*Betreff:***Vorhabenbezogener Bebauungsplan mit örtlicher Bauvorschrift
"Franz-Rosenbruch-Weg, OE 39.****Stadtgebiet zwischen Bundesallee, Stauffenbergstraße und dem
Franz-Rosenbruch-Weg" (Geltungsbereich A)****Stadtgebiet südwestlich Peterskamp, Ecke Hondelager Weg
(Geltungsbereich B)****Beschluss über die erneute Auslegung***Organisationseinheit:*

22.02.2019

- "1. Die während der Beteiligung der Öffentlichkeit gemäß § 3 (2) BauGB und § 4 a (3) BauGB, der Gemeinden gemäß § 2 (2) BauGB sowie der Behörden und sonstigen Träger öffentlicher Belange gemäß § 4 (2) BauGB und gemäß § 4 a (3) BauGB eingegangenen Stellungnahmen sind entsprechend den Vorschlägen der Verwaltung gemäß den Anlagen Nr. 6 a, Nr. 6 b und Nr. 6 c sowie Nr. 7 a, Nr. 7 b und Nr. 7 c zu behandeln.
2. Dem Entwurf des vorhabenbezogenen Bebauungsplanes mit örtlicher Bauvorschrift „Franz-Rosenbruch-Weg“, OE 39, sowie der Begründung mit Umweltbericht wird zugestimmt. Die Entwürfe sind gemäß § 4 a (3) Baugesetzbuch (BauGB) erneut öffentlich auszulegen.“

Vorhabenbezogener Bebauungsplan mit örtlicher Bauvorschrift
Franz-Rosenbruch-Weg
Vorhabenplan/ Ansichten , 28. Januar 2019, § 4 a (3) BauGB

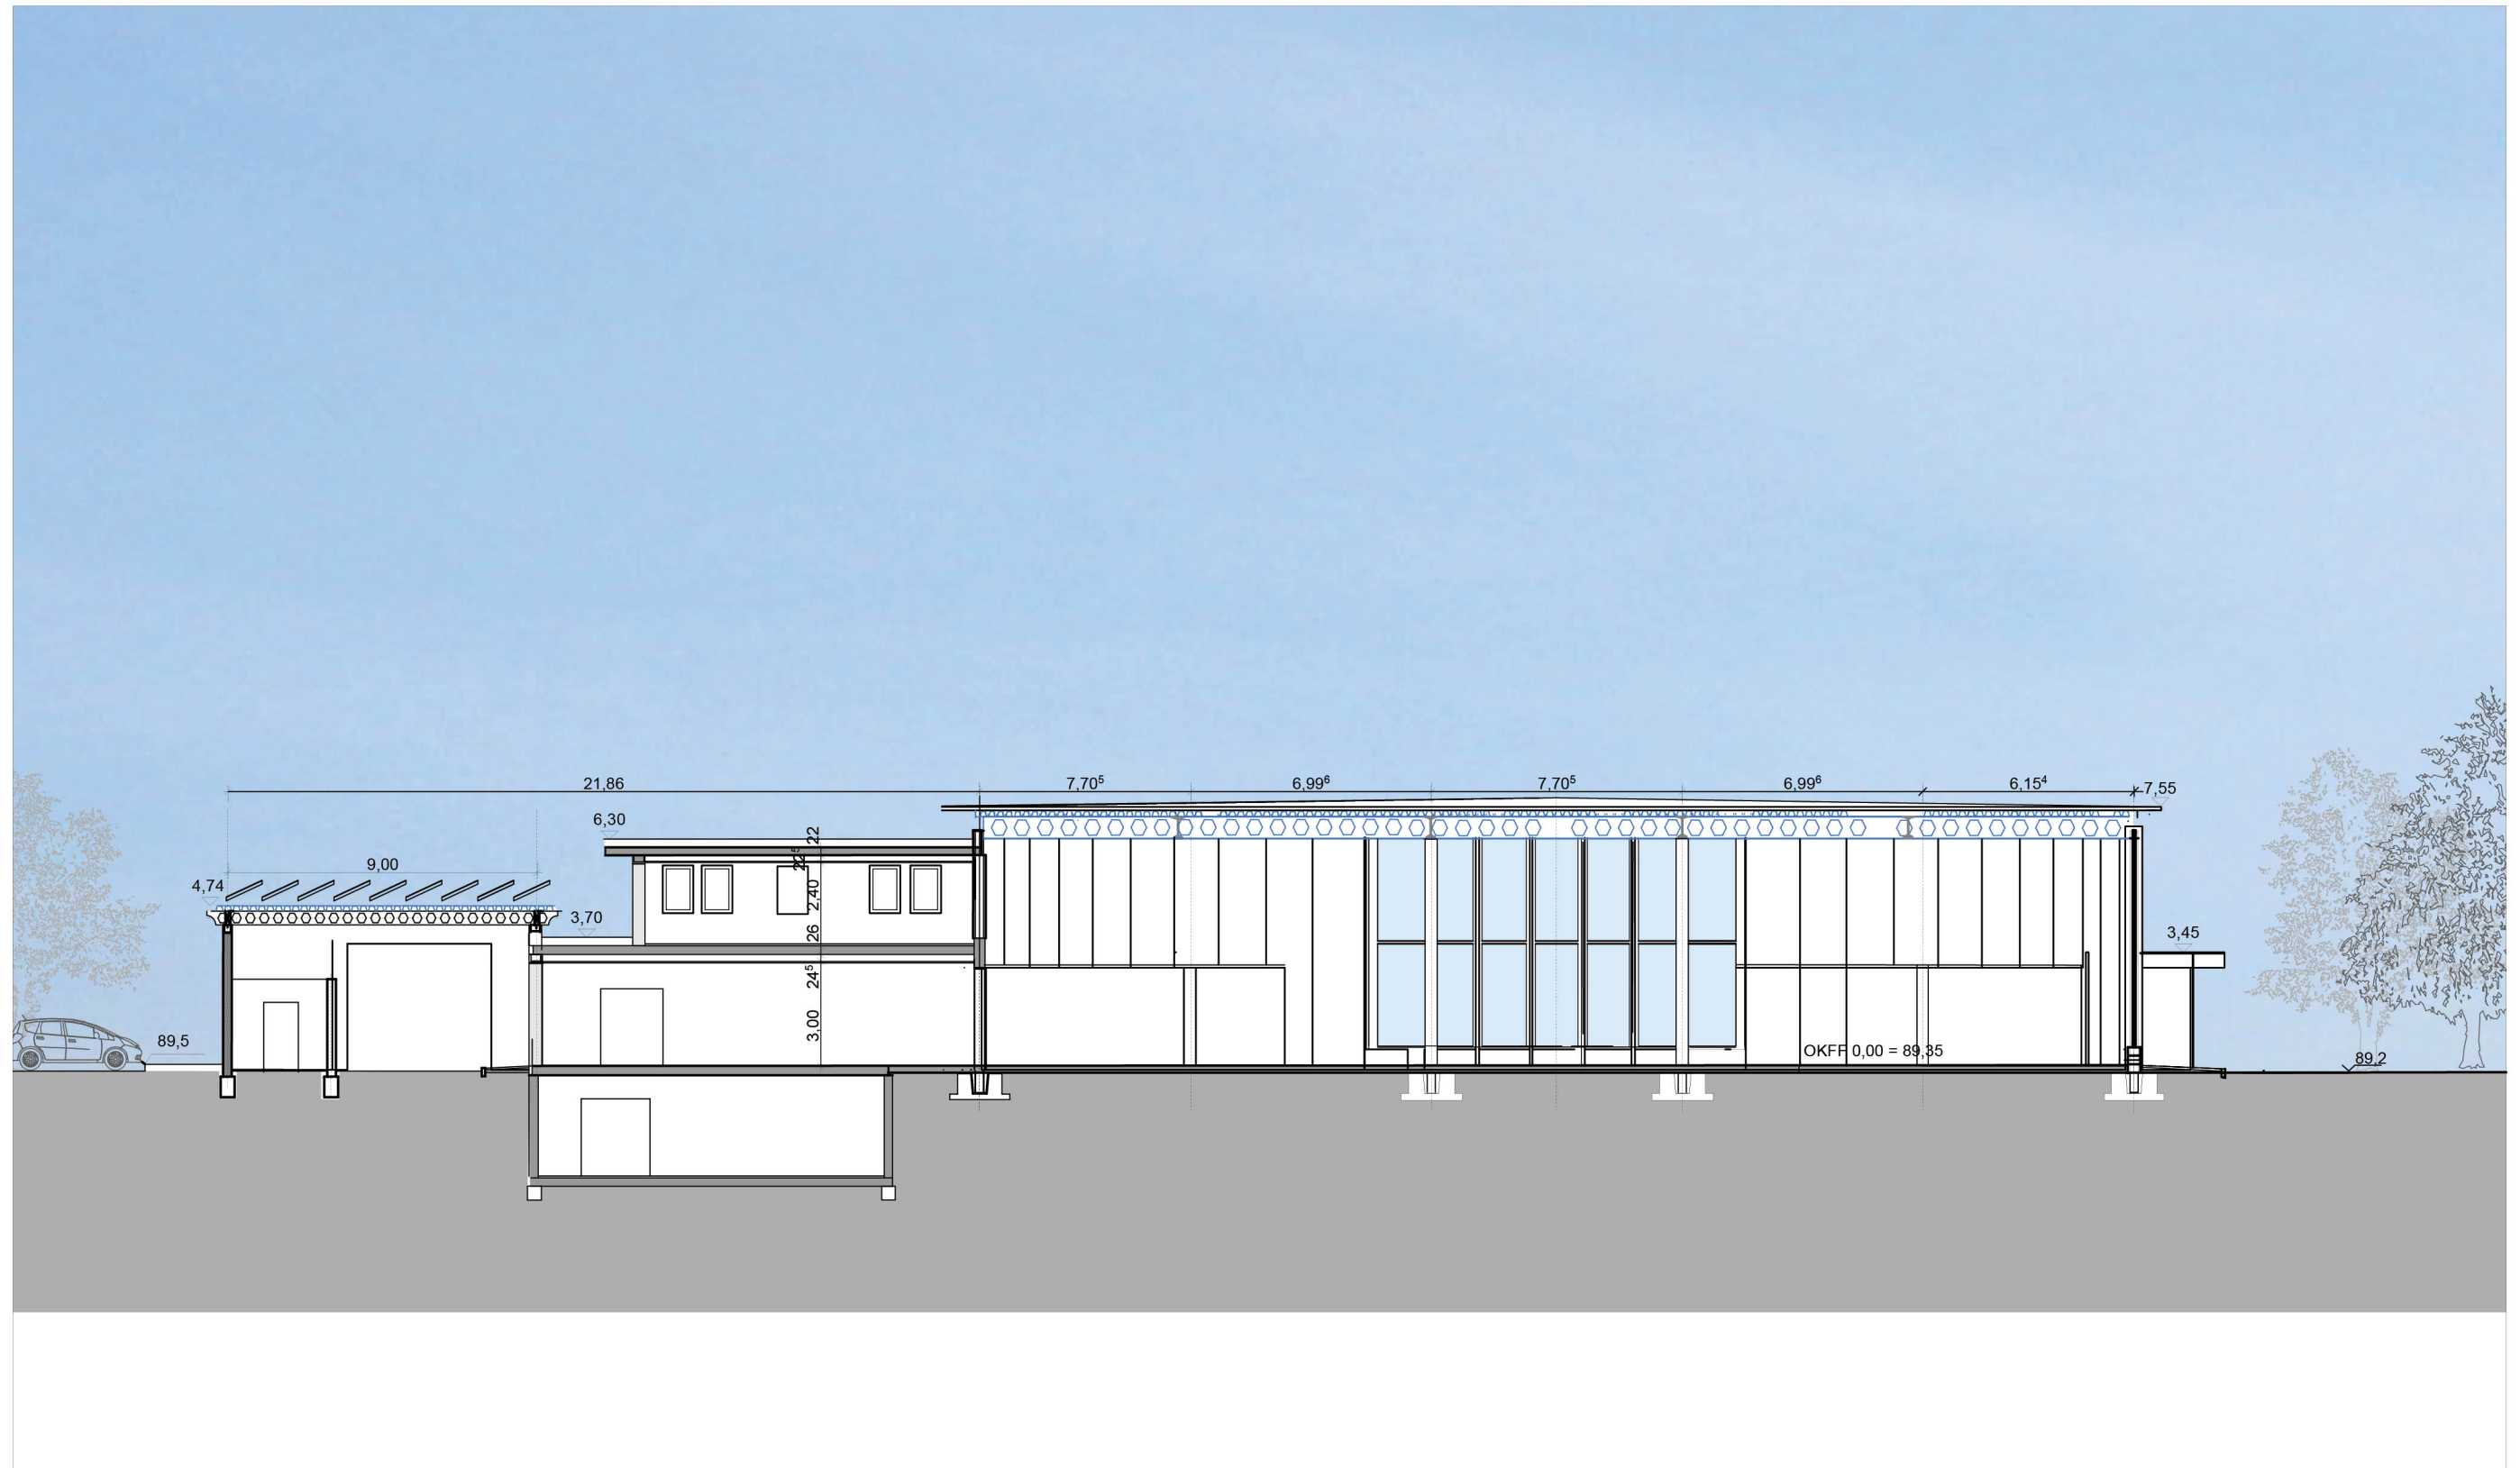
4.4	Die Darstellungen des Verbrauchermarktes auf OE 39-2 c+d sind die eines Industriege- bäudes und Gebäude dieser Form, Halle mit Flachdach + Photovoltaik + Klimaanlage-Lüfter + LKW-Ausfahrt mit einer Seiten- wandlänge von 60 m und mit einer Höhe von 8,45 m, nehme ich in unserem Wohnge- biet als Fremdkörper wahr.	Innerhalb eines Stadtgefüges gehören bauli- che Veränderungen mit entsprechenden Auswirkungen auf das Siedlungsgefüge zur normalen Siedlungsentwicklung. Einen An- spruch auf den Erhalt des Umfeldes besteht nicht. In der Nachbarschaft befinden sich neben einzelnstehenden Einfamilienhäusern auch gereimte Baustrukturen, die, wenn auch kleinteilig, längere geschlossene Baukörper- abschnitte bilden. Entsprechende großfor- matige Bauformen sind auch auf der nördli- chen Seite der Bundesallee zu finden. Inso-

4.5	In den Anlagen OE 39 2c und 2d fehlen Details im Dach, Klima-Lüfteranlagen und Photo-voltaik !	In den zitierten Anlagen werden die Ansichten und ein Schnitt dargestellt. Mit dieser Darstellung wird die Gestaltung und Kubatur des Gebäudes beschrieben. Die Photovoltaikanlage ist Bestandteil der Darstellung, da sie sich auf die städtebauliche Erscheinung des Gebäudes auswirkt. Technische Anlagen wie Lüfter und Klimaanlage werden üblicherweise nicht dargestellt. Sie werden Gegenstand der Bauantragsunterlagen sein.

fern sind die Abmessungen durchaus als verträglich zu betrachten. Im Übrigen ist die Betonung eines Standortes, insbesondere der Ortsmitte, durch die Architektur, die Ausformung des geplanten Gebäudes als Solitär und die Wahl von Baumaterialien ein legitimer städtebaulicher Belang. Es besteht nicht der Anspruch, die neue Bebauung quasi gestaltungsgleich mit den rückwärtig liegenden Wohngebäuden herzustellen. Die vorgesehene Nutzung und die Lage an der Bundesallee rechtfertigen einen eigenständig wahrnehmbaren Baukörper. Gleichwohl wurden bei der Überarbeitung des Vorhabens in der Gestaltung Stilelemente der örtlichen Bauvorschriften des umgebenden Bebauungsplans aufgenommen.

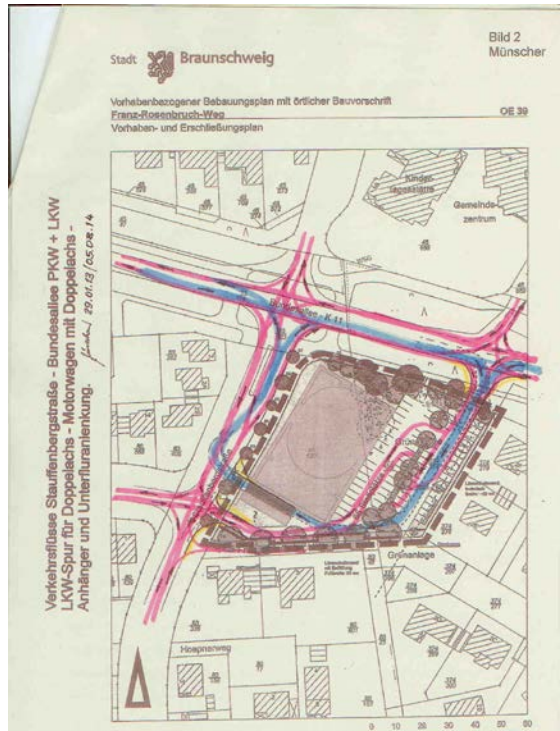
10.3	<u>Wirksamkeit der Schallschutzwände</u> Die abschattende Wirkung von Schallschutzwänden hängt zum einen von dem Winkel ab, mit dem eine Linie von der Schallquelle über die Oberkante der Wand und von dort zum Empfangsort abknickt; dementsprechend nimmt die Abschirmwirkung mit zunehmendem Abstand der Wand von der Schallquelle bzw. dem Empfangsorte ab. Jedoch beträgt die Abschirmung auf einer Sichtlinie von der Quelle zum Empfänger („gerade über die Kante hinweg“) schon rund 5 dB. Zum anderen hängt die abschattende Wirkung von der effektiven Höhe der Wand, d.h. von der Höhe der Oberkante über einer geraden Linie zwischen Quelle und Empfänger ab (streng genommen vom Verhältnis dieser Höhe zur Wellenlänge des Schalls, die Abschirmwirkung nimmt also für tiefere Frequenzen ab).	Der Hinweis ist richtig. Im Zusammenhang mit der umfassenden Änderung des Schallschutzkonzeptes wurden die Schallschutzwände erhöht und auf die Abklickung der östlichen Schallschutzwand verzichtet.

Daraus folgt, dass die im Gutachten vertretene Annahme, ein Abwinkeln des oberen Bereiches um etwa 45° ergäbe keine Veränderung der akustischen Wirksamkeit für die gesamte Verkehrsfläche keineswegs zutrifft, allenfalls für die erste Reihe der Parkflächen direkt an der Wand. Die akustische Wirksamkeit entspricht vielmehr einer Reduzierung der Wandhöhe auf 2,08 m. Ich bitte meine Einwände gegen die vom Bauherrn bzw. Investor beauftragte Lärmprognose bei den Planungen und den anstehenden Beschlussfassungen zu berücksichtigen und ggf. von einer neutralen Stelle bestätigen zu lassen.
